# DIAGNÒSTIC D'ACCESSIBILITAT

## EDIFICI: C.C. SANT AGUSTÍ I UIAP

Ús **Cultural i Atenció al Ciutadà**  
Nº de Plantes **1**  
Adreça **c/ Margaluz, 30**  
Municipi **Palma**

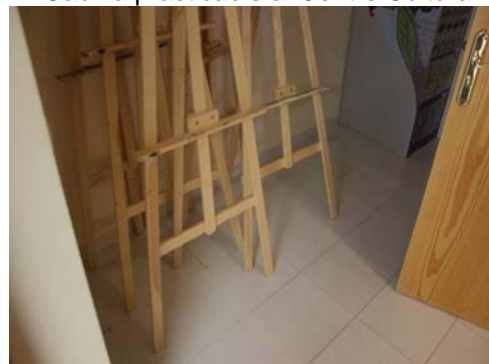
El nucli del Centre Cultural presenta també dues cambres separades per a homes i dones. Les portes també són de 0,90m i obren cap enfora però a l'interior sols es pot inscriure un cercle d'1,20m, situació que els fan practicable; no adaptats. Existeix també un vestíbul previ a les cambres, el qual s'hi troba atapeït de material obstaculitzant l'accés a aquestes. El mecanisme de bloqueig de les portes és, com abans, tipus "unglera".

*Es proposa que l'emmagatzematge de material al Centre Cultural canviï de lloc o, com a mínim, es dispose de manera que no obstaculitzi el pas cap a la zona de banys.*

*Degut a la proximitat dels banys adaptats de la UIAP, no es recomana l'adaptació dels del Centre Cultural, podent mantenir-se com a practicable.*

Planta baixa existent

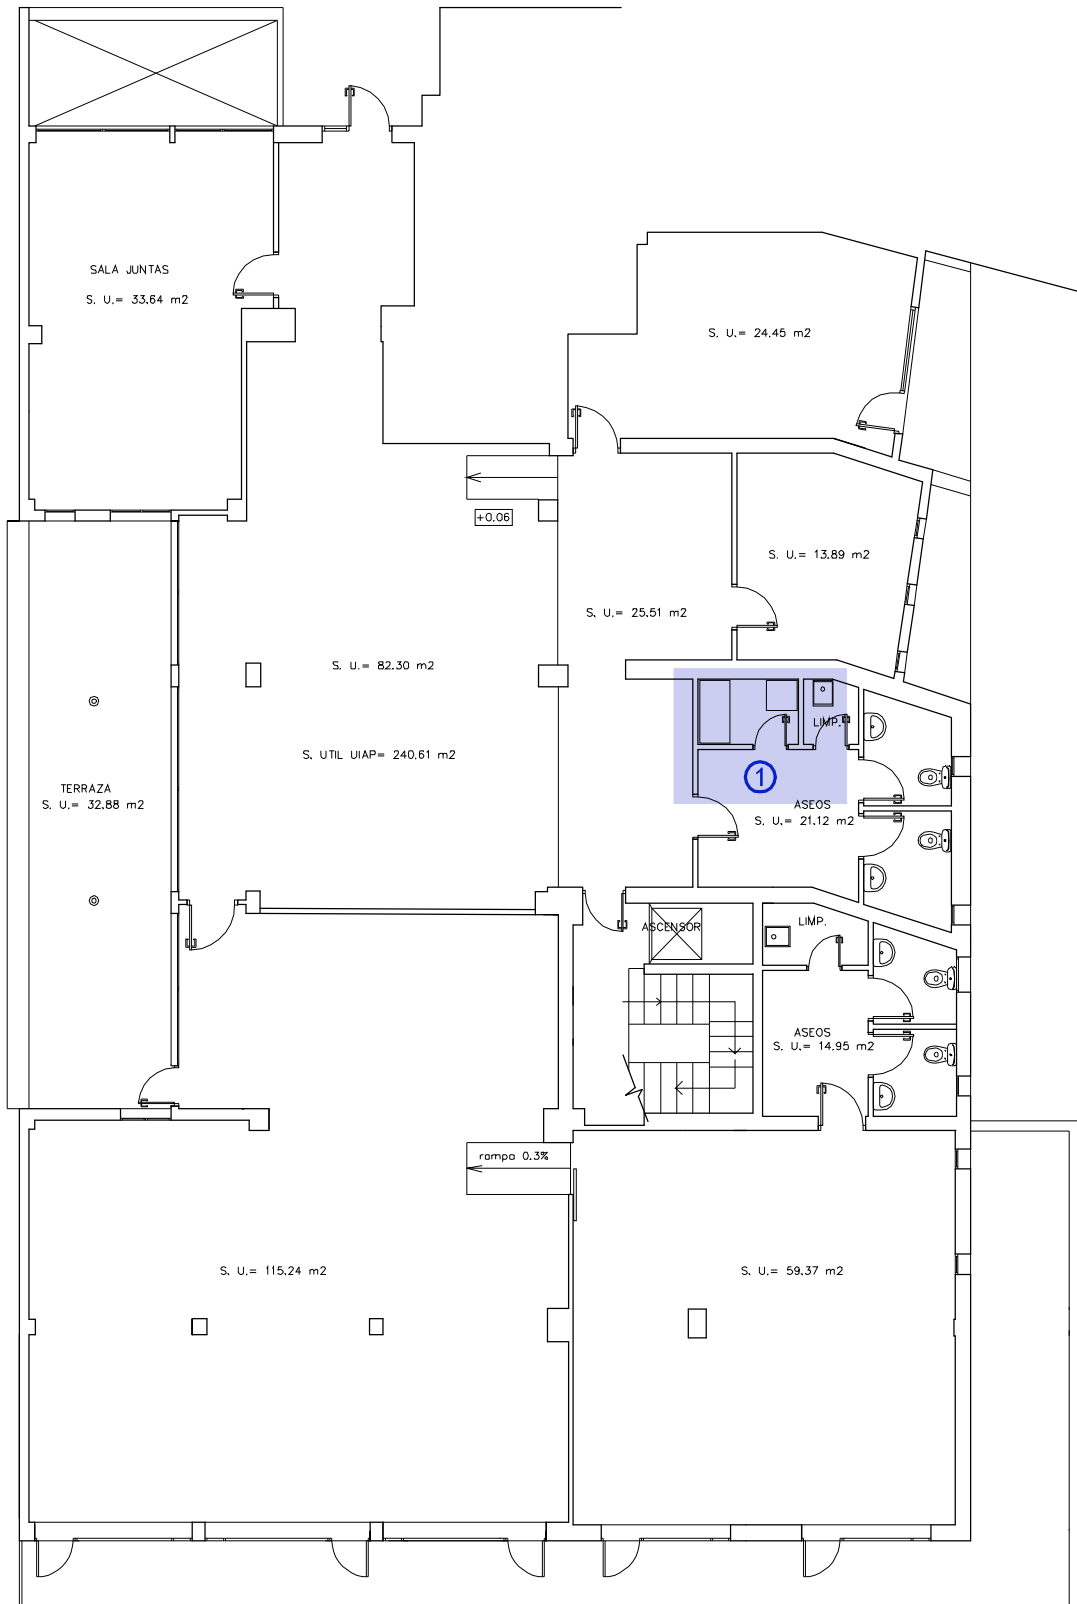
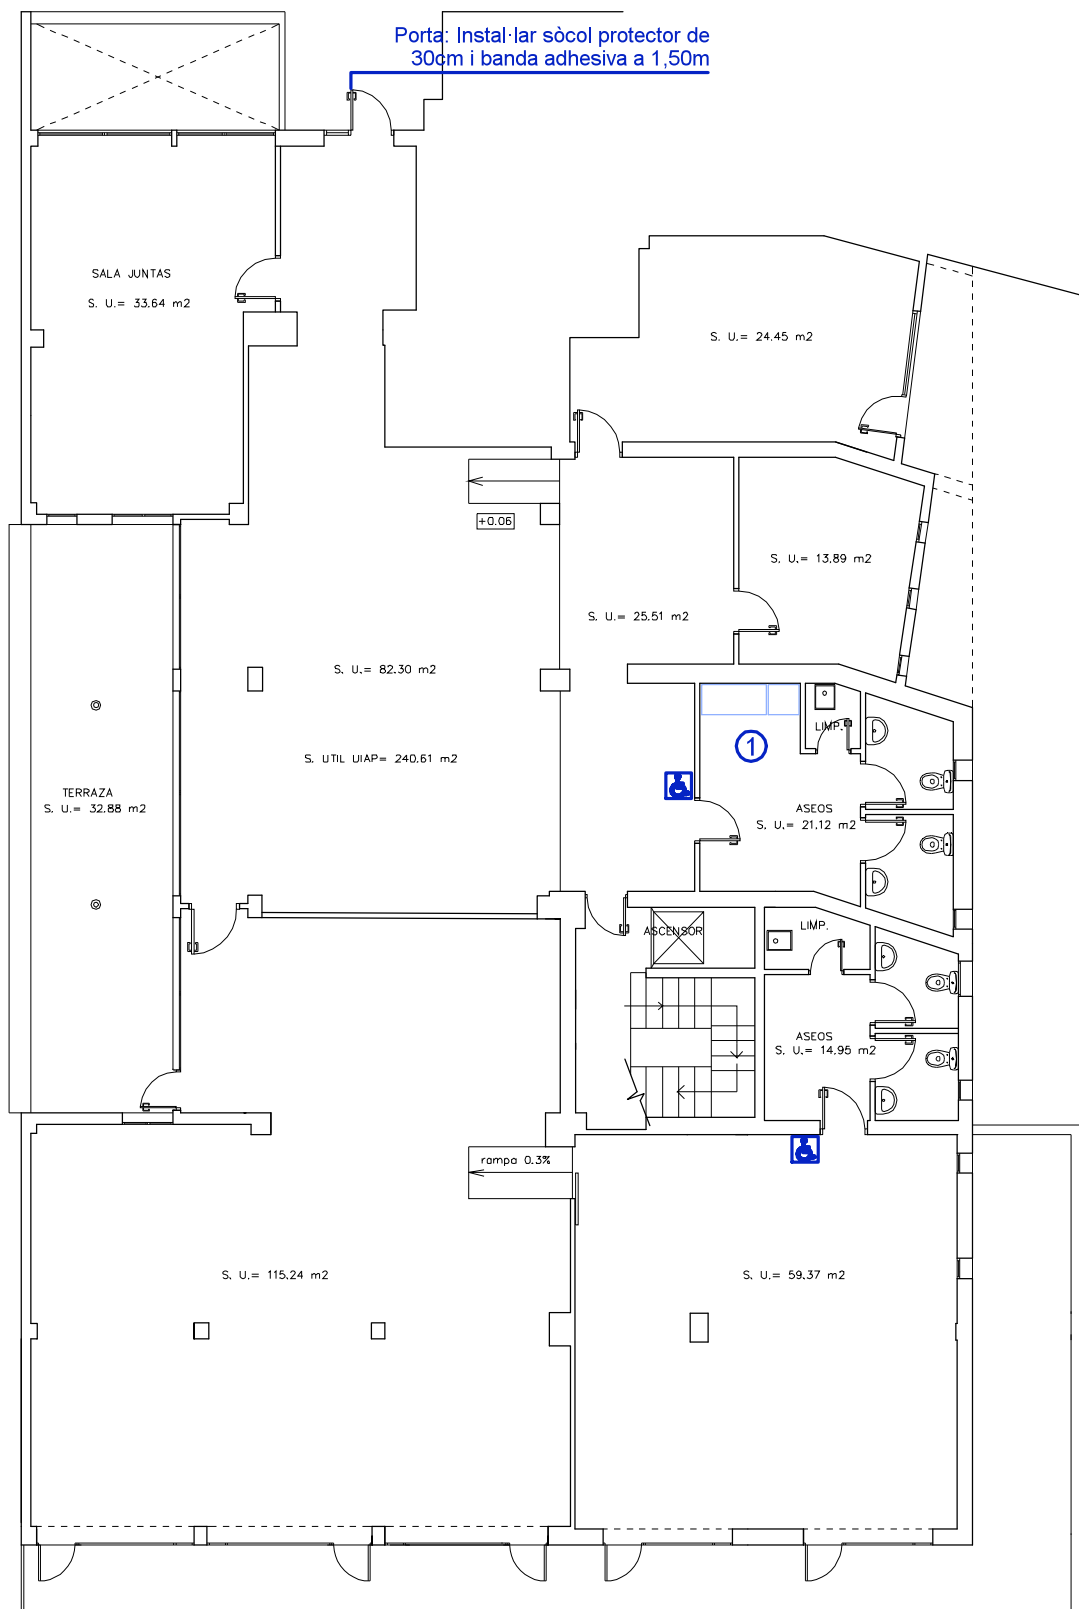
A la zona de la UIAP, existeix una petita cambra de personal no accessible degut a la seva reduïda dimensió i a l'acumulació de diferents objectes i mobiliari al seu interior.

*Proposem l'ampliació de la cambra de personal. Tenint en compte que aquesta s'hi troba al vestíbul de la zona de banys, una solució podria ser l'eliminació de l'envà que tanca aquesta cambra, deixant-la oberta al vestíbul.*
